PIANO ATTUATIVO PER LA RIQUALIFICAZIONE DEL COMPARTO URBANO CAMPALDO-VIA PIETRASANTINA

SCHEDA NORMA n.13.2-13.3

INTEGRAZIONE RICHIESTA DAGLI UFFICI COMUNALI

Comparto n.2 prima dell'integrazione

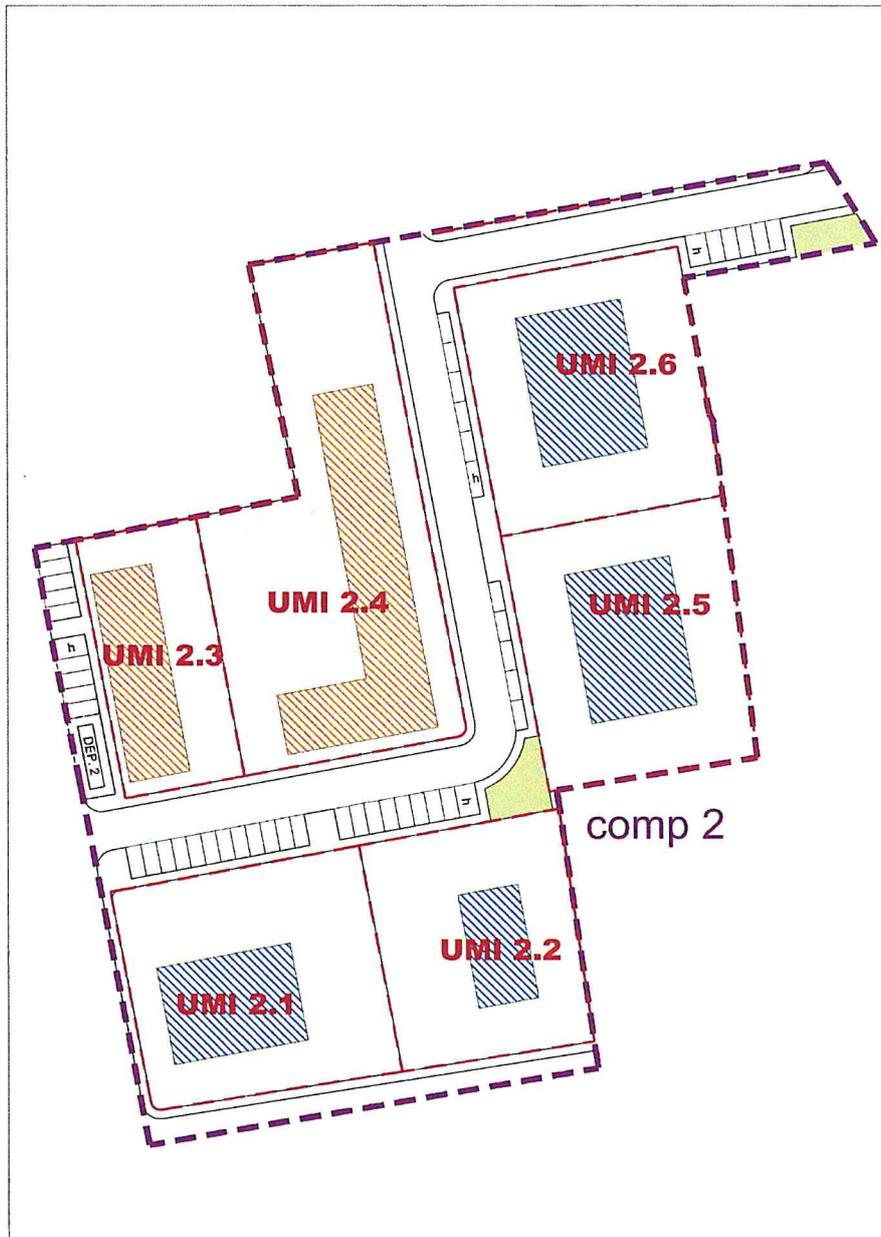
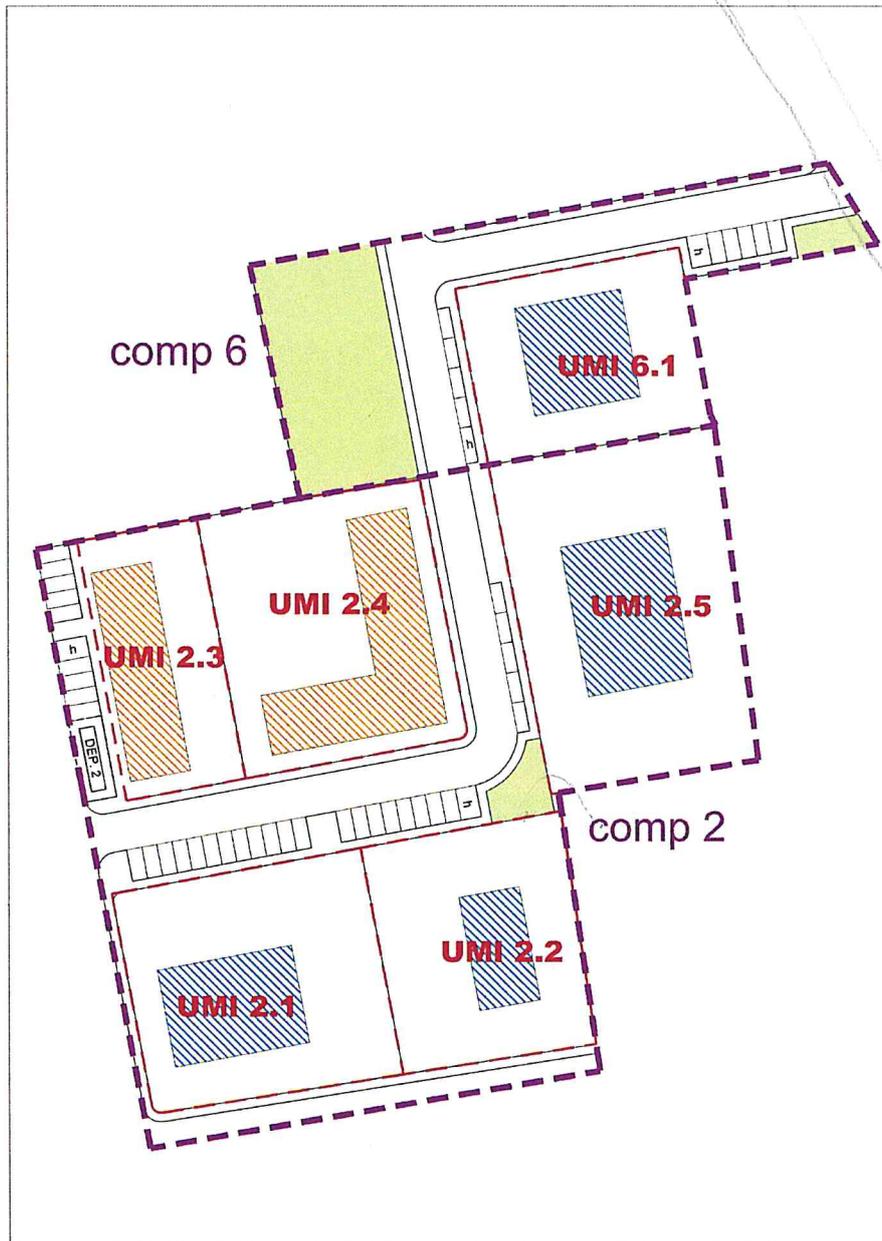
Nelle due immagini seguenti sono illustrate le variazioni apportate al comparto n.2 per inserire il nuovo comparto n.6

Come si vede la modifica ha comportato l'eliminazione della UMI 2.6 la cui potenzialità edificatoria in termini di SLU residenziale è stata accorpata alla UMI 2.5 per far sì che rimanga invariato il saldo della SLU totale del Piano. Per quanto riguarda gli altri comparti del Piano Attuativo tutto rimane inalterato rispetto a quanto presentato e approvato in precedenza.
